沙田至中環綫

馬頭圍道臨時交通管理措施

附圖1

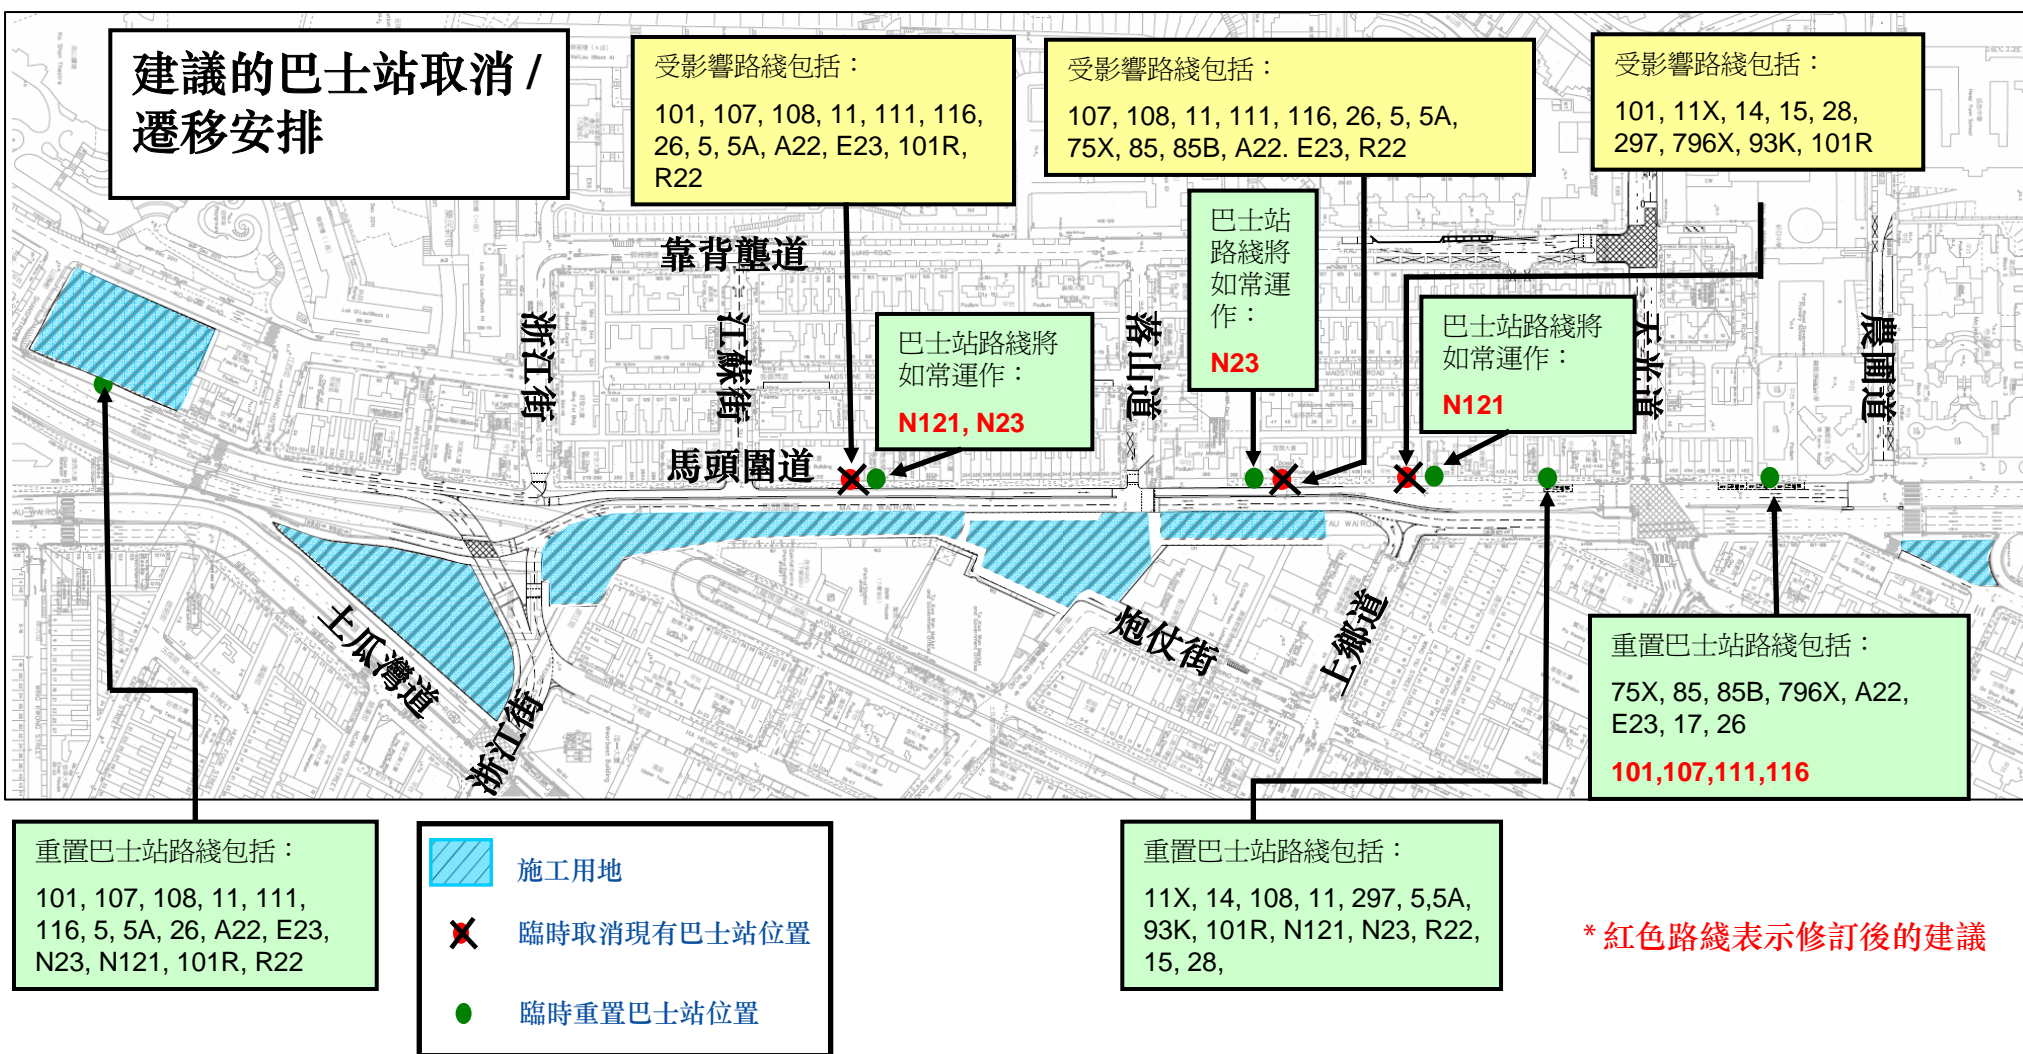
<u>區議會建議</u>	<u>回應</u>
1	利用馬頭圍道北行綫行人路部分位置增設專綫小巴或巴士停車處	如將馬頭圍道西面的部份行人路面改建為巴士或小巴停車處，相關行人道的闊度將大為收窄，除了未能符合行人路的最低設計標準，對行人亦會構成影響，故此建議並不可行；再者，當巴士離站時，亦會影響馬頭圍道北行綫的車流，引致交通擠塞。
2	在新巴士站增設巴士綫 101, 107, 111 和 116 及縮短巴士站距離	建議在馬頭圍道近農圃道 18 號增設巴士綫 101, 107, 111 和 116 的巴士站，令這些巴士綫的車站距離縮短約 200 米。 通宵巴士路綫 N121 及 N23 車站則維持不變。 (見附圖 1)
3	在馬頭圍道 / 新山道小園地保留現有樹木	港鐵公司在推展鐵路項目時，由設計階段開始已計劃如何保育受工程影響的樹木，原則是盡量保留樹木，在無可避免的情況下才會移除樹木。如須移除樹木，港鐵公司會在工程完成後，重新種植樹木以作補償。 位於馬頭圍道 / 新山道小園地內的兩棵大樹與沙中綫的緊急出口工程有所衝突，因此將受影響。據樹木專家的評估，該兩棵大樹現時的狀況、移植後存活率以及移植的技術可行性均顯示不適宜移植，因此須要移除。港鐵公司繼續與持份者保持緊密聯繫並研究將影響減低的可行性。

附圖6

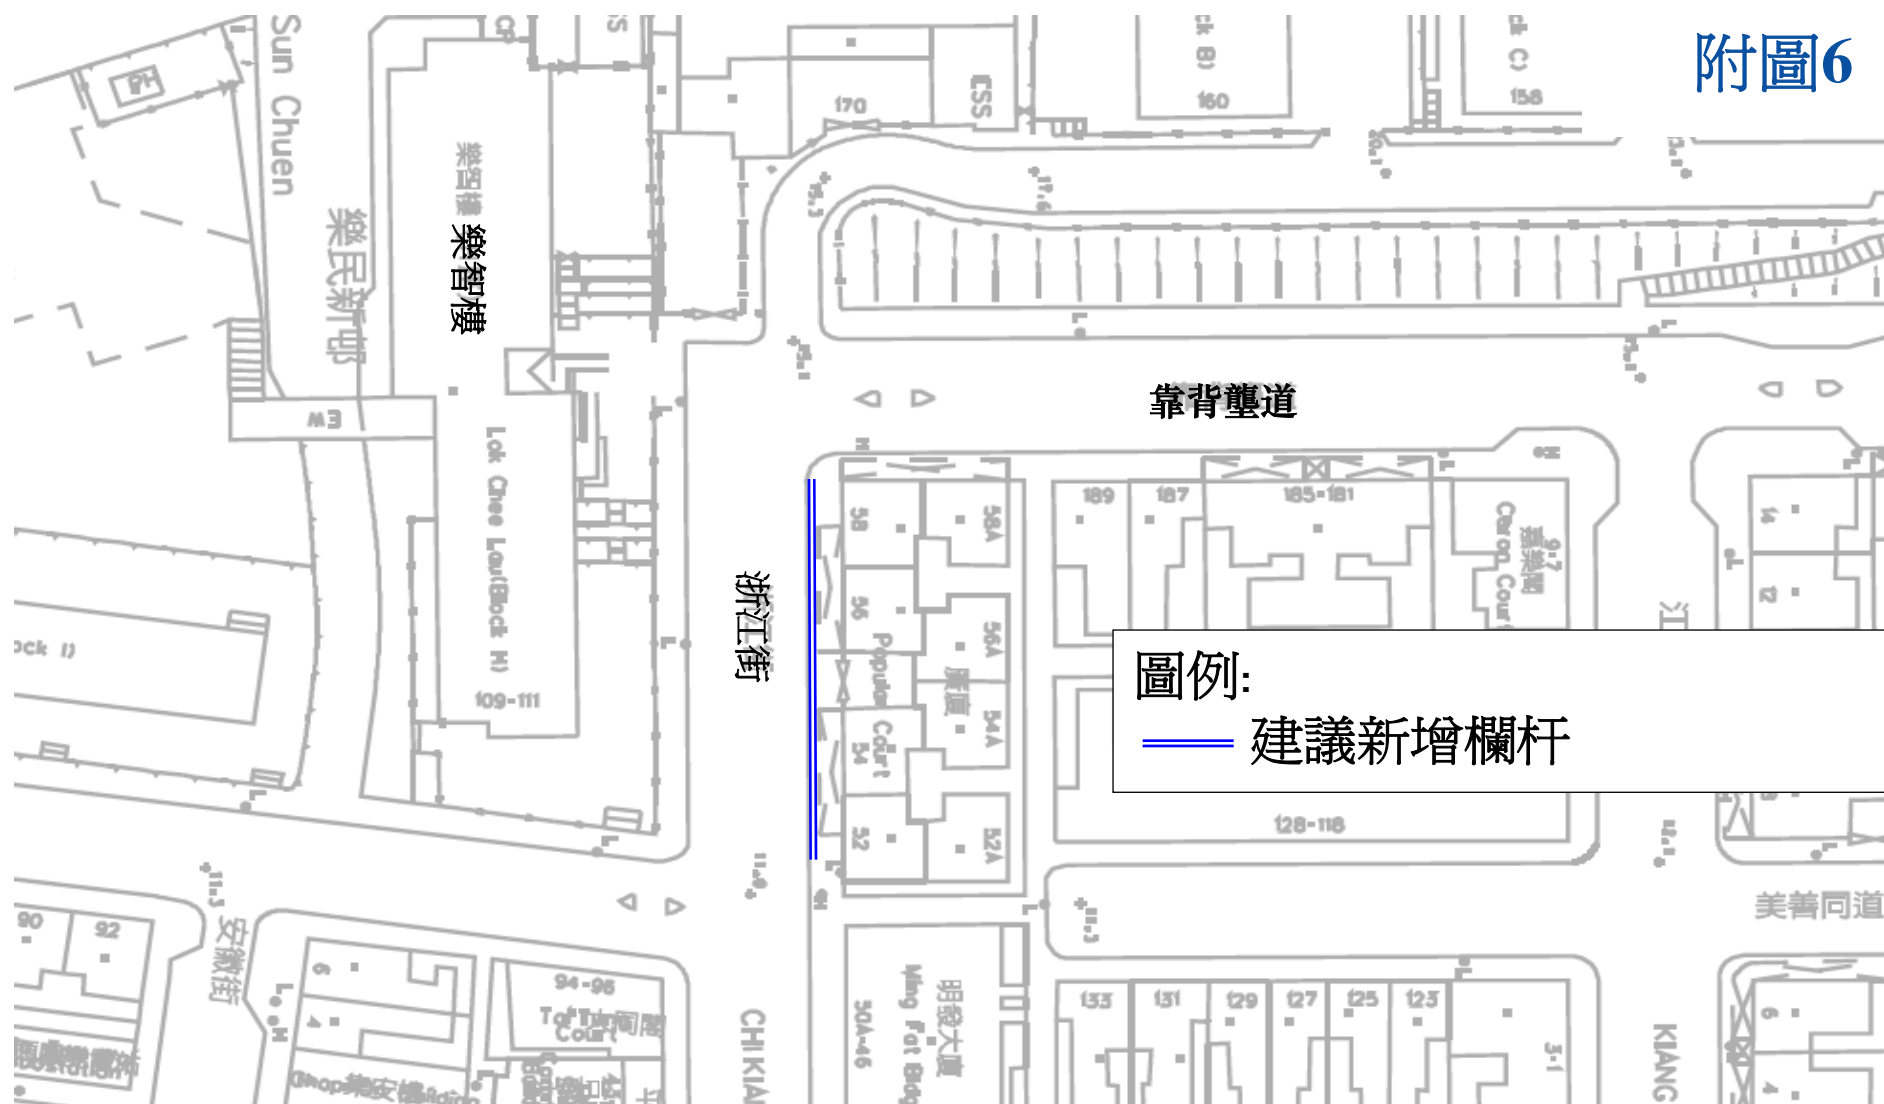
區議會建議	回應
10	於靠背壟道增設行人過路措施，提升安全性	現時靠背壟道已設有數個行人過路處供市民橫過馬路，若要再增設過路處，則須取消部分現有泊車位，故不建議加設。 (見附圖 5)
11	於浙江街 / 靠背壟道增設額外措施，提升過路安全性	港鐵公司將研究在浙江街東行綫行人路近靠背壟道位置加設欄杆的可行性，並聽取相關政府部門和持份者的意見。 (見附圖 6)
12	在浙江街與馬頭圍道交界處提供更短的步行路綫到達馬頭圍道南行方向	在設計臨時交通管理方案時，顧問公司曾考慮在不同位置設置過路設施的可行性，並評估對馬頭圍道交通流量的影響。如在浙江街與馬頭圍道交界處開闢橫過南向及北向行車道的行人路綫，將會嚴重影響馬頭圍道的北行交通流量。港鐵公司正與承建商研究是否有其他較直接的路綫，讓行人到達馬頭圍道南行方向。 (見附圖 7)
13	在馬頭圍道北行綫(近天光道)刪除部分雙黃綫	由於該處接近巴士站及交通燈位，為確保交通運作暢順，馬頭圍道北行綫近天光道的一段須維持雙黃綫。
